<b>LANDESHAUPTSTADT</b>		Datum: 17.11.2022
<b>WIESBADEN</b>		Sachgebiet: 660220
Tiefbau- und Vermessungsamt		CAD-Bearbeitung: Noll
<b>Berliner Straße</b>		bearbeitet: Noll
Südost		geprüft: 18.11.22 online Liedtke
Richtungstrennung Abraham-Lincoln-Straße		gesehen 660210: 18.11.22 online R.Schmidt
<b>Lageplan mit Markierung und Beschilderung</b>		gesehen 6602: 18.11.22 online Dr. Baron
Maßstab: 1:250		Arbeitsleitung 66: gez. Berg 05.12.2022
PSP-Element: 005	Ausschnitt: 005	Blattgröße: 1580 mmx 297 mm
Pfad: ...Planung-Straße/Berliner Straße_05Lageplan.icd		Blatt Nr.:

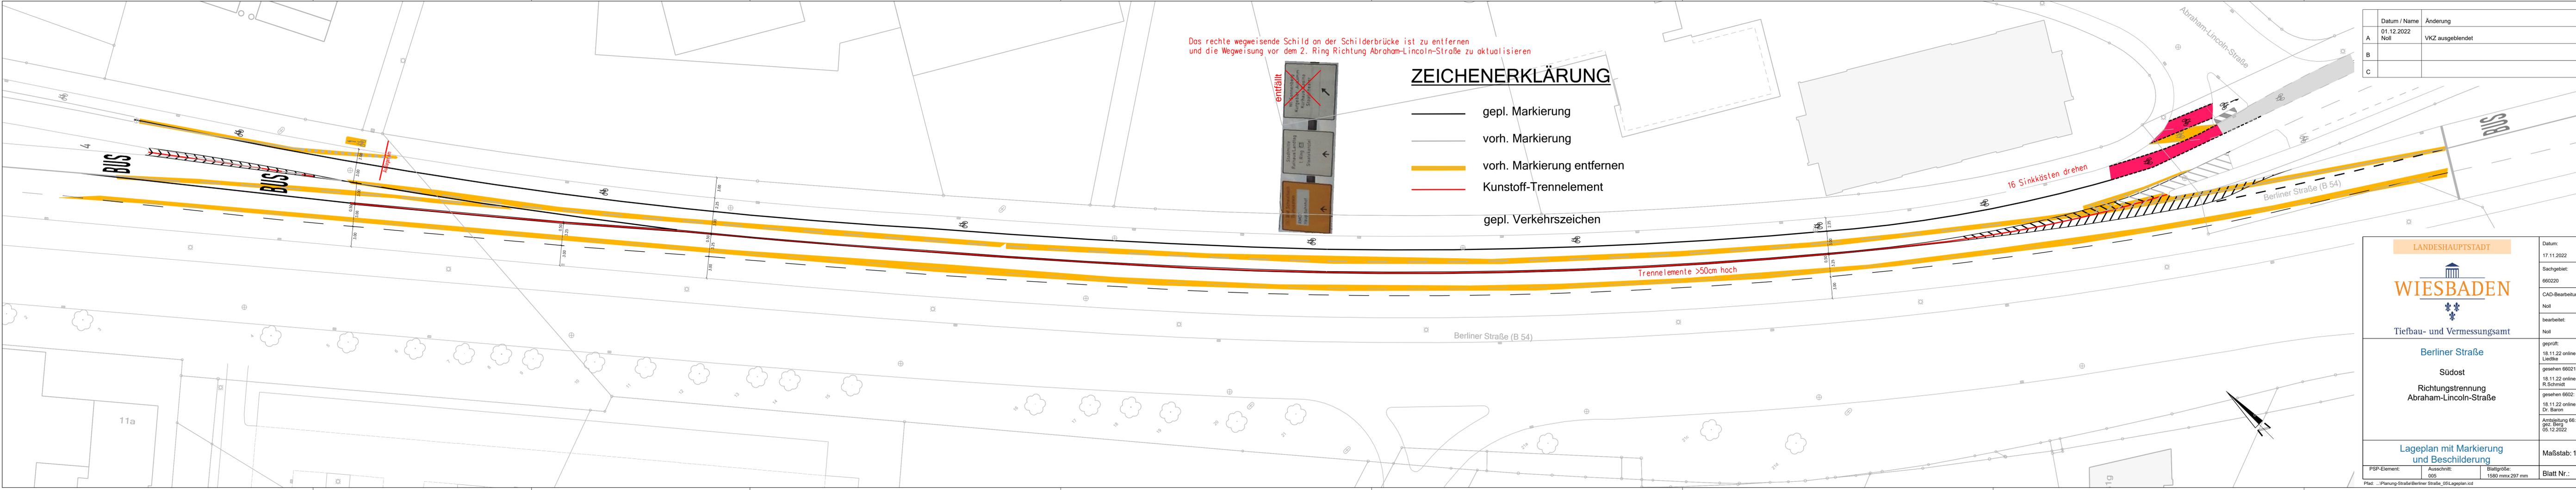
Das rechte wegweisende Schild an der Schilderbrücke ist zu entfernen und die Wegweisung vor dem 2. Ring Richtung Abraham-Lincoln-Straße zu aktualisieren
